| <u>3. ルートの2次選定（A区間）</u> | <u>P 29</u> |

### 3. ルートの2次選定 (A区間)

#### ●A区間（委員の意見と県の対応）

- 様々な構造やルートを検討
  - 第1案（右岸側）：市街地側のルート案

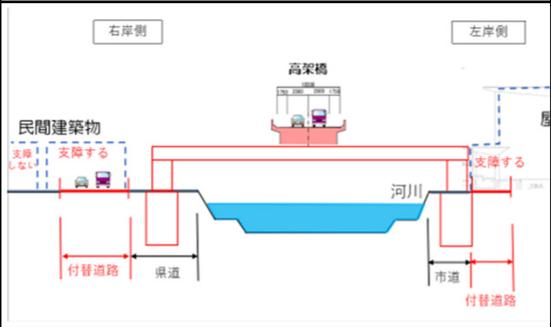
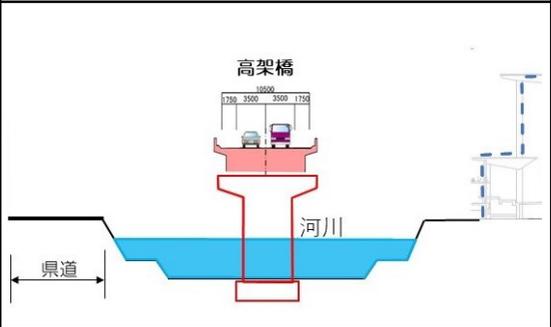
高架橋を、浦上川の上空を通せないのか。

右岸側ルートは補償件数が多く、事業期間がかかりすぎる。

右岸側ルートは、住民への影響が大きい面が危惧される。

特長	イメージ図	概要	評価
<p>現道内に橋脚を設置する (前回提案)</p>		<p>補償件数が多くなる。 ライフラインの大規模移設が必要。 沿道の土地利用への制約は生じない。</p>	<p>○</p>
<p>現道の横に橋脚を設置する</p>		<p>補償件数が多くなる。 民地と道路の間に橋脚が設置されるため、沿道へのアクセス性や土地利用が制約され、地権者や地域への影響が大きい。</p>	<p>△ (上記より劣る)</p>
